## Zakład Usług Kominiarskich

Wałbrzych 16.01.2017 r.

Wspólnota Mieszkaniowa przy

ul. Osiedle górnicze 31 w Wałbrzychu

Przewód kominowy nr -3-

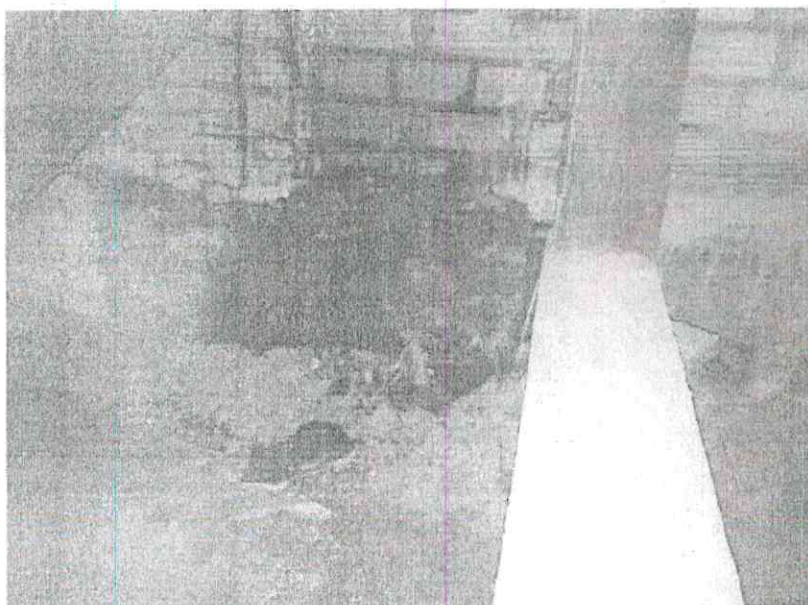
W dniu 29.11.2016r. Zakład Kominiarski sprawdził ścianę kominową na klatce schodowej w budynku mieszkalnym położonym przy ul. Osiedle górnicze 31 w Wałbrzychu, w wyniku kontroli stwierdzono komin jednorzędowy, ośmiokanałowy do przewodów kominowych -3- i -4- podłączone są dwa kotły C.O. na opał stały z parteru i I p. Korona komina przebudowana z cegły klinkierowej do połaci dachu. Na łączeniu cegły klinkierowej z cegłą ceramiczną występuje duży wyciek kreozytu. Ściana kominowa jest czarna, a od strony klatki schodowej widać zaciek. Dwa przewody kominowe są zasmolowane co grozi pożarem komina. W celu zabezpieczenia komina przed dalszą degradacją i postępującymi zaciekami Zakład Kominiarski zaleca montaż wkładów kominowych dla kotłów C.O. na opał stały. Minimalna średnica wkładu kominowego powinna wynosić  $\varnothing$  150mm. Średnica wylotów przewodów kominowych na wylocie nie przekracza 14x14 cm
